<b>ALCALDÍA MAYOR DE BOGOTÁ D.C.</b> Fondo Prevención y Atención Emergencias	<b>CONCEPTO TÉCNICO SOBRE NECESIDAD DE ESTUDIOS DETALLADOS DE AMENAZA Y RIESGO POR FENOMENOS DE REMOCIÓN EN MASA DENTRO DEL TRÁMITE DE LICENCIA URBANÍSTICA</b>	Código:	<b>GPR-FT-10</b>
		Versión:	<b>04</b>
		Fecha de revisión:	<b>21/06/2011</b>

1.1 CONCEPTO TÉCNICO No. CT:	CT-6460
1.2 ÁREA:	Técnica y de Gestión
1.3 COORDINACIÓN:	Investigación y Desarrollo
1.4 REFERENCIA CRUZADA RADICADO FOPAE:	2012ER7040
1.5 RESPUESTA OFICIAL No.	RO-55989

2.1 SOLICITANTE:	CURADURIA URBANA No.2
2.2 PROYECTO:	EDIFICIO ALTOS DEL PARAISO
2.3 LOCALIDAD:	2 CHAPINERO
2.4 UPZ:	90 Pardo Rubio
2.5 BARRIO O SECTOR CATASTRAL:	El Paraíso
2.6 DIRECCIÓN:	Transversal 1 Este No. 41-28 (*)
2.7 CHIP:	AAA0088BZKL
2.8 MANZANA CATASTRAL:	1
2.9 PREDIO CATASTRAL:	3
2.10 ÁREA (Ha):	0.0862(**)
2.11 FECHA DE VISITA:	Mayo 8 de 2012

Figura 1. Localización general del proyecto ubicado de la Transversal 1 Este No. 41-28 en el Plano Normativo de Amenaza por Remoción en Masa del POT (Decreto 190 de 2004), el cual se encuentra en Amenaza Media.

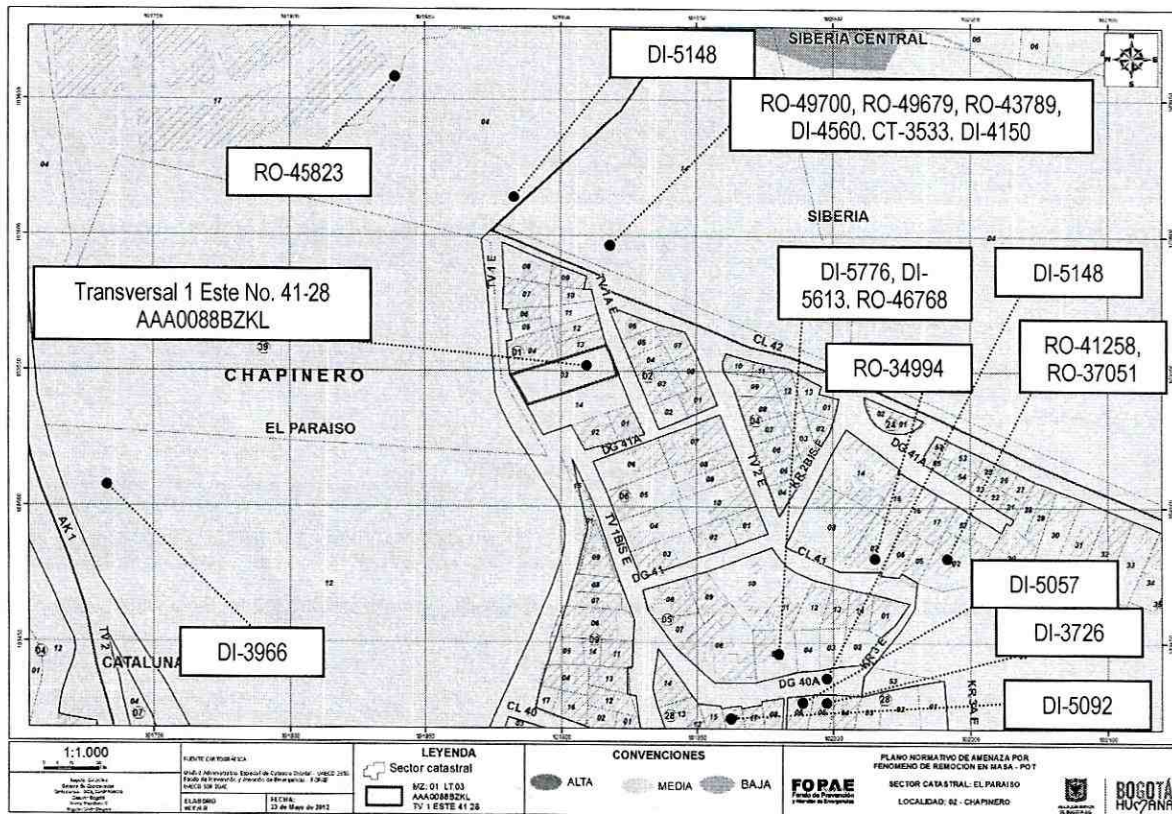
De acuerdo al plano normativo de “Amenaza por Remoción en Masa” del Plan de Ordenamiento Territorial de Bogotá-POT, el sector del proyecto ubicado en la Transversal 1 Este No. 41-28, de la Localidad de Chapinero, se encuentra en una zona de Amenaza Media por procesos de remoción en masa (Figura 1).

**Fotografía No. 1.** Predio en donde se desarrollará el proyecto ubicado en la Transversal 1 Este No. 41-28 en el Barrio Paraíso, Localidad de Chapinero. El predio presenta buena cobertura vegetal y pendiente alta.

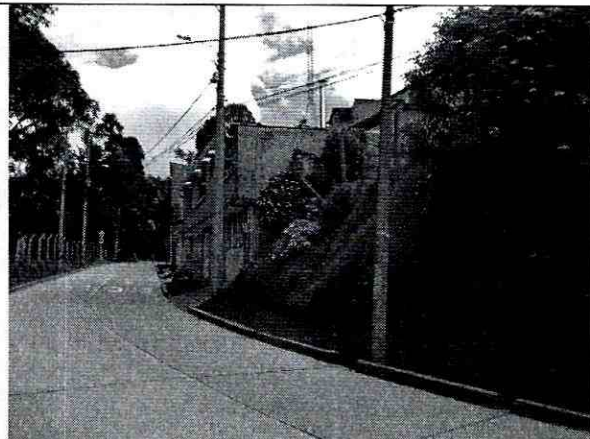
En el momento de la visita técnica al predio objeto del presente concepto técnico, se encontró un lote vacío con buena cobertura vegetal (Fotografía No. 1), el cual limita al norte con una edificación de dos niveles, al sur con un lote vacío que presenta una pendiente mayor a 30°, hacia el costado occidental limita con la Transversal 1 Este (Fotografía No. 2) y hacia el oriente con la Transversal 1 A Este, que se encuentran pavimentadas, pero carecen de obras para el manejo de aguas de escorrentía superficial.

**Fotografía No. 3.** Formas irregulares del terreno posiblemente asociadas a procesos de reptación en el lote contiguo al proyecto de la Transversal 1 Este No.41-28.

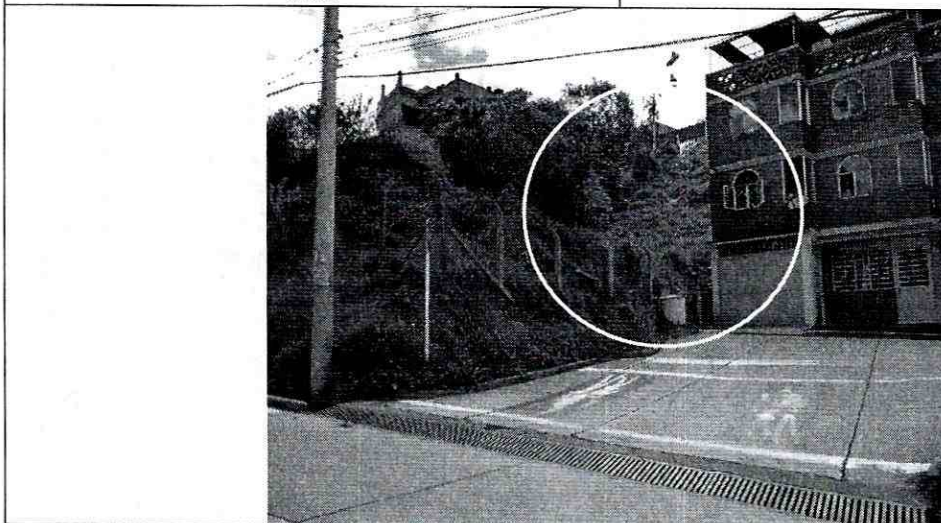
Debido a la alta densidad de vegetación en el predio objeto del concepto técnico no fue posible identificar procesos de remoción en masa, sin embargo se observa que en el lote vacío contiguo al de la Transversal 1 Este No. 41-28 en el costado suroriental se presentan formas irregulares del terreno, posiblemente asociadas a procesos de reptación (Fotografía No. 3).
